Projet éolien d'Ostrevent

Communes d'Auberchicourt, Émerchicourt et Monchecourt (59)

Réponses apportées à l'avis de la MRAE

Octobre 2020

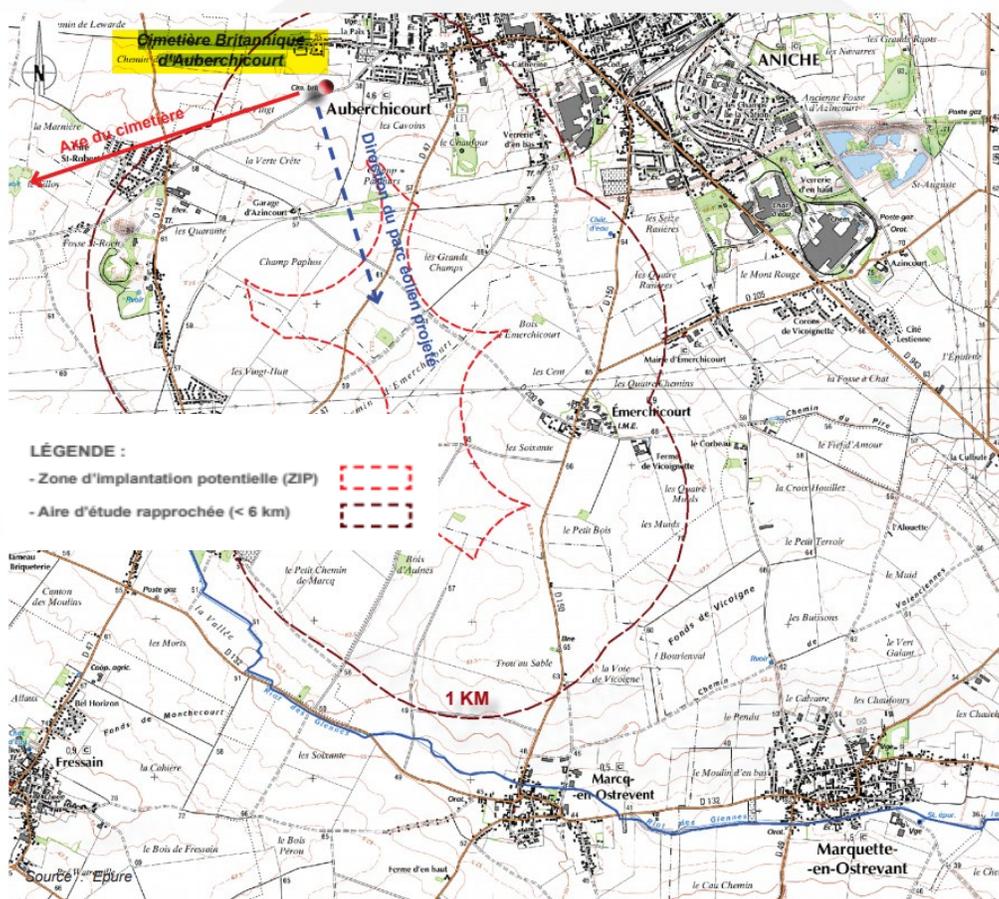
« Par ailleurs le projet est visible depuis les cimetières d'Auberchicourt (photomontage n°4) et de Monchecourt (photomontage n°20), covisible avec le clocher de l'église d'Émerchicourt (photomontage n°12 depuis la RD150). L'autorité environnementale recommande de compléter les mesures d'évitement ou de réduction pour les impacts concernant le cimetière de Monchecourt, l'église d'Émerchicourt et le terril Saint-Roch. » page n°5 de l'avis MRAE

→ Il convient de rappeler que **le cimetière britannique d'Auberchicourt, le cimetière de Monchecourt et la chapelle d'Émerchicourt ne font l'objet d'aucune protection réglementaire particulière au titre des monuments historiques.**

→ Le photomontage n°4, dont la prise de vue est à plus de 1 km de la première éolienne, met en évidence **un impact modéré du projet éolien à partir de ce point de vue.** Le projet éolien est perceptible en arrière-plan de la frange végétale qui accompagne le sentier de Grande Randonnée de Pays.

Toutefois cette interaction visuelle est à relativiser. En effet, il convient de rappeler que ce site de mémoire n'est pas orienté en direction du projet éolien d'Ostrevent. En effet, **le projet éolien d'Ostrevent sera bel et bien perceptible depuis ce cimetière, mais il ne sera pas perçu dans l'axe principal du monument.**

→ De surcroît, Il convient de rappeler qu'une mesure compensatoire visant à planter des arbres à l'intérieur du cimetière à proximité du mur d'enceinte a été proposée au sein de l'étude paysagère. La société Les Vents du Douaisis est actuellement en concertation avec le CWGC.
